Oggetto: [ID: 8098] Comune di Latina (LT)

“Progetto di un impianto fotovoltaico e delle relative opere di connessione alla RTN per una potenza totale complessiva di 21,56 MW, da realizzarsi nel Comune di Latina (LT), località Scopeto Madonna Giulia, Borgo San Michele”.

RICHIESTA INTEGRAZIONI DOCUMENTALI del MINISTERO DELLA CULTURA

Fig. 1 sovrapposizione del progetto complessivo delle opere di connessione su ortofoto.

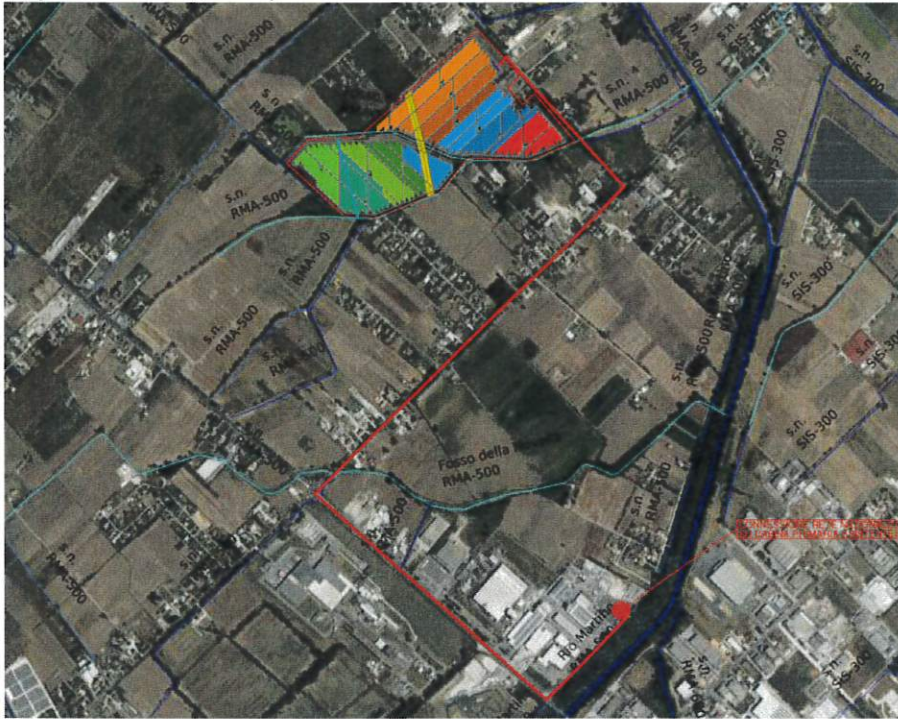
Tanto premesso, al fine di indirizzare concretamente il necessario miglioramento progettuale richiesto, si segnala che le principali CRITICITÀ riscontrate a seguito dell'analisi della documentazione presentata, si riferiscono alla presenza di altre iniziative energetiche in fase di realizzazione/autorizzazione presenti nell'ambito, alla conformazione/localizzazione delle opere di mitigazione e alle carenze documentali.

Fig.2 – stralcio dell'elaborato *NPD_ITALIA_D53_14V* e confronto con la vista aerea dell'area da google maps

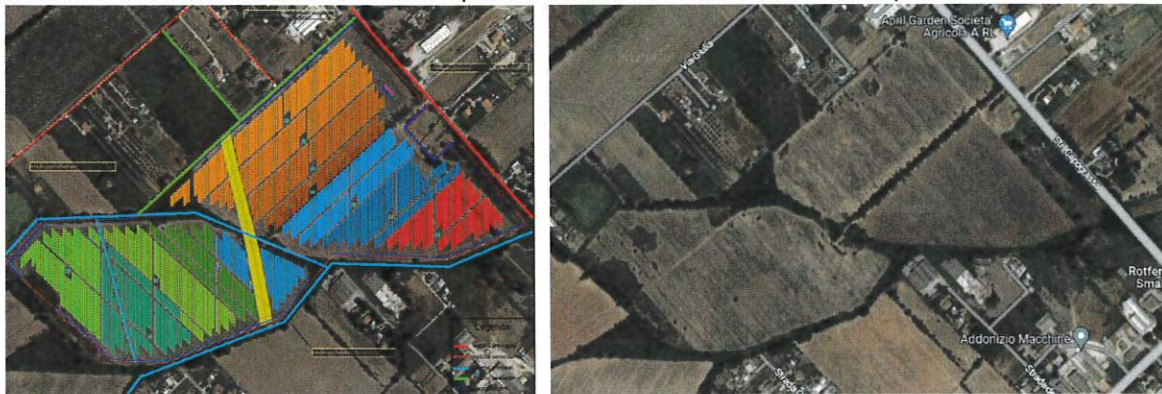
divise tra loro da canali con filari alberati, che i moduli fotovoltaici, del tipo a inseguimento solare, verranno posizionati mediante pali infissi nel terreno e che la loro altezza massima è indicata in 273 cm. La Soprintendenza rileva inoltre, che stante l'orientamento dei pannelli est-ovest, gli stessi sono disposti in sottocampi, divisi dalla viabilità interna, organizzati in rettangoli disposti con un lato parallelo alla Strada Capograssa, adiacente ai lotti, ed in generale con le giaciture agrarie e urbanizzate riscontrabili nelle vicinanze. La Soprintendenza evidenzia con riguardo alle misure di mitigazione che occorre fornire un approfondimento di tali opere che consenta di eliminare l'effetto "recinto" geometrico (cfr. elaborato *NPD_ITALIA_D53_14V opere di mitigazione*). Inoltre, dalla sovrapposizione dell'intervento con la tavola B del PTPR vigente (approvato con DCR n. 5 del 21 aprile 2021, pubblicato sul B.U.R.L. n. 56 del 10 giugno 2021) risulta che l'elettrodotto attraversa lembi di aree boscate tutelate ai sensi art. 142 co.1 lett. g) del D.Lgs.n.42/2004. (di seguito Codice) e, nella parte terminale, di connessione con la cabina primaria esistente, ricade nella fascia di rispetto dei Canali delle Bonifiche agrarie, individuati ai sensi dell'art. 134 co.1 lett. c) del Codice. Si rileva, inoltre, l'assenza di un rilievo della vegetazione esistente all'interno dei lotti di progetto – evidente anche dalle foto aeree di google e la, conseguente, sovrapposizione dei pannelli fotovoltaici previsti ad elementi arborei (in forma di filari o macchie); e l'inglobamento del canale con la sua fascia ripariale all'interno del recinto dell'impianto.
